Приложение 1
к Акту обследования
к Паспорту доступности ОСИ
№ 43 от 28 августа 2019 г.

I. Результаты обследования:
МАОУ СОШ №34
634021, г. Томск, пр. Фрунзе, 135
1. Территории, прилегающие к зданию (участка)

доступности для инвалидов. Отсутствует кнопка вызова.			оказывающего ситуационную помощь либо установить кнопку вызова)
1.2.	Путь (пути) движения на территории	е с т ь

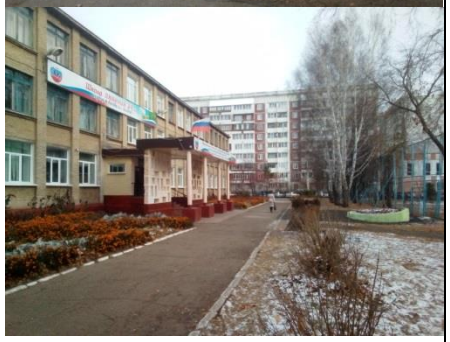
Отсутствуют тактильно-контрастные указатели, выполняющие функцию предупреждения на покрытии пешеходных путей, отсутствуют указатели направления движения к	С, К, Г	**Согласно СП 59.13330.2016 п. 5.1.10** Тактильно-контрастные указатели, выполняющие функцию предупреждения на покрытии пешеходных путей, следует размещать на расстоянии 0,8-0,9 м до препятствия, доступного входа, начала опасного участка, перед внешней лестницей и т.п. Глубина предупреждающего	**Капитальный ремонт** (Разместить тактильно-контрастные и информационные указатели направления движения согласно нормативам)

3.1.	Коридор (вестибюль, зона ожидания, галерея, балкон)	есть	—

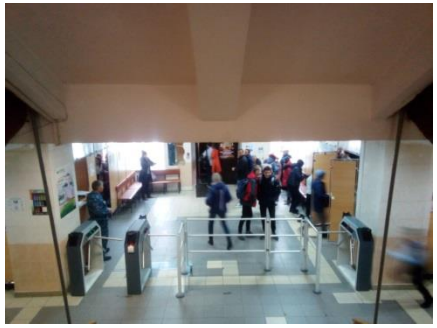
Отсутствует информационная бегущая строка для оповещения всех категорий о возникновении экстренной ситуации на объекте в целом (пожар, эвакуация) Отсутствуют тактильная	С, Г, К	**Согласно СП 59.13330.2016** п. п. 6.5.3, 6.5.4, 6.5.7 Технические средства информирования, ориентирования и сигнализации, размещаемые в помещениях, предназначенных для пребывания различных категорий инвалидов и МГН и на пулях их движения, должны быть унифицированы и	**Капитальный ремонт** (оснащение системой средств информационной поддержки и навигации на всех путях движения, доступных для МГН). Установить информационную бегущую строку на высоте 2 м от

направляющая разметка- "Безопасная полоса движения", тактильная предупредительная разметка "Зона внимания", тактильно-предупредительная разметка "Зона оказания услуг", Тактильная предупредительная разметка перед мнемосхемой; Отсутствует информационный тактильно-сенсорный терминал, тактильно-звуковая мнемосхема, отсутствуют настенные опорные поручни.		обеспечивать визуальную, звуковую, радио- и тактильную информацию и сигнализацию, обеспечивающие указание направления движения, идентификацию мест и возможность получения услуги.	уровня пола, которая подключается к общей системе оповещения «СурдоЦентр», пожарной сигнализации. Установить настенные опорные поручни.

3.2.	Лестница (внутри здания)	есть

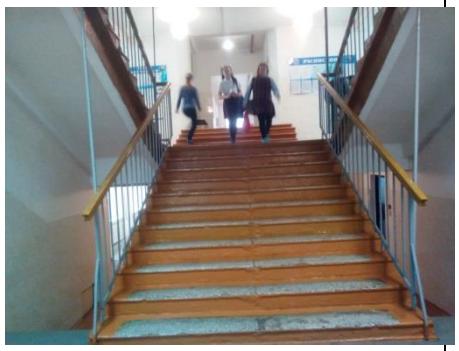
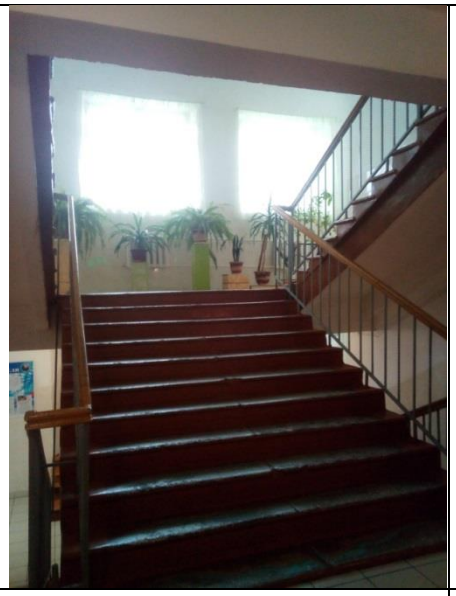
Лестницы должны дублироваться пандусами или подъемными устройствами, на поверхности поручней перил должны предусматриваться рельефные обозначения этажей, а также предупредительные	О, С, Г, К	**Согласно СП 59.13330.2016** п. 5.1.14. Лестницы должны дублироваться пандусами или подъемными устройствами. Длина непрерывного марша пандуса не должна превышать 9,0 м, а уклон - не круче 1:20 (5%). 6.2.8. На проступях краевых ступеней лестничных маршей должны быть нанесены одна или несколько	**Капитальный ремонт** (устройство пандусов или подъемных устройств, оснащение системой средств информационной поддержки и навигации на всех путях движения, доступных для МГН)

полосы об окончании перил; Не все лестницы оборудованы контрастными и тактильными предупредительными средствами для граждан с нарушением зрения (незрячих).		противоскользящих полос, контрастных с поверхностью ступени, как правило, желтого цвета, общей шириной 0,08-0,1 м. Перед открытой лестницей за 0,8-0,9 м следует предусматривать предупредительные тактильные полосы шириной 0,3-0,5 м.	(дооборудовать лестницы и поручни тактильными предупредительным и средствами)

3.6.	Пути эвакуации (в т.ч. зоны безопасности)	е с т ь

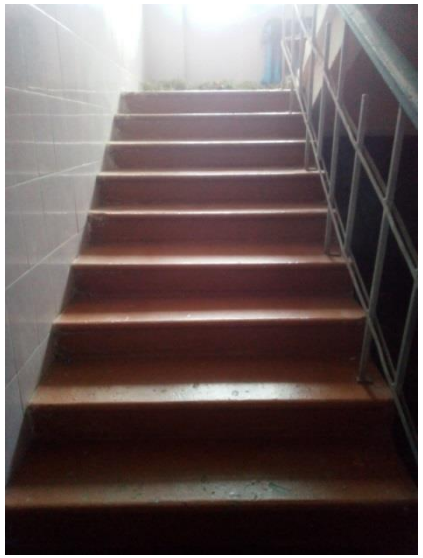
Отсутствуют пандусы или подъемные устройства, тактильные и светящиеся в темноте указатели на лестничных маршах и поручнях на путях эвакуации	К, О, С, У, Г	**Согласно СП 59.13330.2016 п. 6.2.8** На проступях краевых ступеней лестничных маршей должны быть нанесены одна или несколько противоскользящих полос, контрастных с поверхностью ступени, как правило, желтого цвета, общей шириной 0,08-0,1 м. Перед открытой лестницей за 0,8-0,9 м следует предусматривать предупредительные тактильные полосы шириной 0,3-0,5 м. **Согласно СП 59.13330.2016 п. 5.1.14.** Лестницы должны дублироваться пандусами или подъемными устройствами. Длина

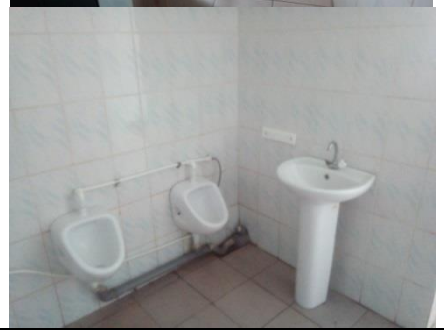
№ п/п	Наименование функционально-планировочного элемента	Наличие элемента			Выявленные нарушения и замечания		Работы по адаптации объекта	
		есть/нет	№ на плане	№ на фото	Содержание	Значимо для инвалида (категория)	Содержание	Виды работ
5.1.	Туалетная комната	есть	—		Отсутствуют специально оборудованные для инвалидов доступные кабины в уборных, отсутствуют универсальные кабины в уборных, нет специально оборудованных писсуаров, отсутствуют	К, С, Г, О	**СП59.13330.2016, разделы 6.3 и 6.4**	**Капитальный ремонт** (привести в соответствие с **СП59.13330.2016, разделы 6.3 и 6.4)**

информационные таблички помещений (выполненные рельефно-графическим и рельефно-точечным способом), отсутствуют сенсорные и автоматические краны бесконтактного типа, отсутствует система связи с дежурным.			
5.2.	Душевая/ванная комната	нет	—	—	—	К, С, Г, О	**СП59.13330.2016, разделы 6.3 и 6.4**	**Капитальный ремонт** (привести в соответствие с **СП59.13330.2016, разделы 6.3 и 6.4)**
5.3.	Бытовая комната (гардеробная)	нет	—	—	—	—	—	—
—	ОБЩИЕ требования к зоне	—	—	—	Отсутствуют специально оборудованные для инвалидов	К, С, Г, О		**Капитальный ремонт** (оборудование учреждения в
